Fra: John M. Laastad <jm.laas@online.no>
Sendt: 17. februar 2021 19:56
Til: Kjartan Medaas
Emne: Re: SV: Alternative avkjørsel/parkering sak 20/18456

Fra: John M. Laastad [<mailto:jm.laas@online.no>]
Sendt: 15. februar 2021 18:26
Til: Kjartan Medaas
Emne: Alternative avkjørsel/parkering sak 20/18456

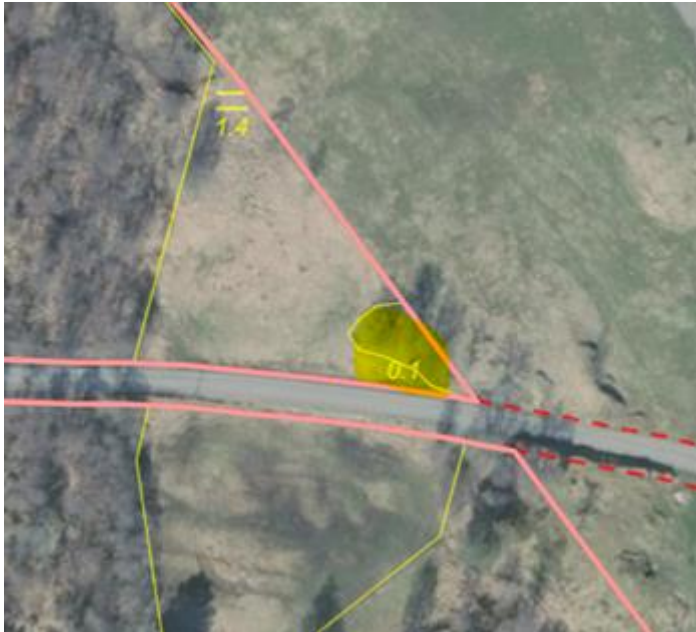
Vedlagt finner dere kart der de to alternativene er tegnet inn. Personlig mener jeg alternativ 1 som er plassert p ordsiden av kommunevegen er det klart beste.

Denne teigen blir ikke benyttet til beite og er heller ikke tenkt brukt som beite i fremtiden. Dessuten er det aktuelle arealet der parkeringsplass tenkes plassert kupert/steinete og bevoskt med en del mindre tr . Maks 10 - 15 kvm av arealet som er tenkt benyttet er  etrakte som dyrket mark. Parkeringsplassen vil ogs igge kun ca 5 meter fra eksisterende innkjrsel traktorvei/gangvei p otsatt side.

N det gjelder alternativ 2 vil en avkjrsel/parkeringsplass her ta 100- 120 kvm av fulldyrket jord som i dag blir brukt til beite for sau. Det vil ogs li en noe lengre gangavstand til eksisterende innkjrsel traktorvei/gangvei.

Sett fra bruk og bruk si side synest denne plasseringa er mest fornuftig. Det er eit restareal som ikkje er lett å rive pga. formen (smal trekant som er fulldyrka). Haugen bak som er tresett stikk inn som anna areal. I tillegg er det trekkast skilt langt mot aust som er sentralt.

Det må opplyses om parkeringsareal skal frast eller om det berre skal gjevast rett til parkering. Dette kan ha betydning for vidare sakshandsaming av ein eventuell klage.

Me veit ikkje kor tilkomst inn p堤enne teigen er, men det kan vera lurt 堰rva 堰場o floger i ein smekk. Visst dette er ein naturleg tilkomst for dette arealet er det bra at vegen inn p堰arkering og kan vera veg inn p堰en.
